「国内原子力施設における蓄電池の劣化管理」
に関する実態調査結果について
(追加回答)

2022年12月

原子力エネルギー協議会

1. はじめに

② 蓄電池の能力を確認する目的の**定期供用試験（想定負荷放電試験）**

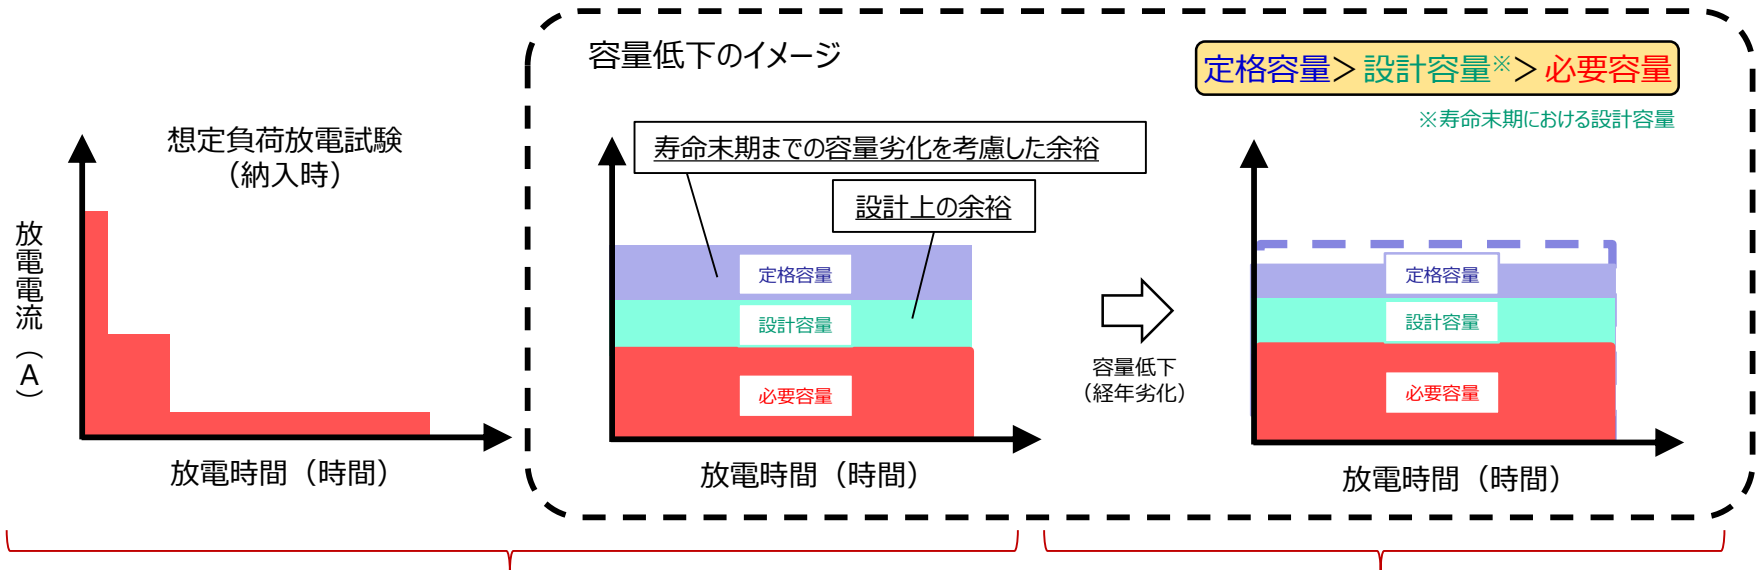
Q4. 以下の実施頻度及び適用規格基準

A4②. 想定負荷放電試験については納入時に実施している（供用中は実績なし）

想定負荷放電試験の目的

運用中の負荷条件に等しい放電パターンで放電を行い、設計上決定された蓄電池電圧以上であることを確認する。

納入時に想定負荷放電試験および容量試験を実施し、要求した容量で想定負荷放電試験を満足することを確認

経年使用中、設計時に要求した容量を満足すべく、劣化状況を診断することで確認
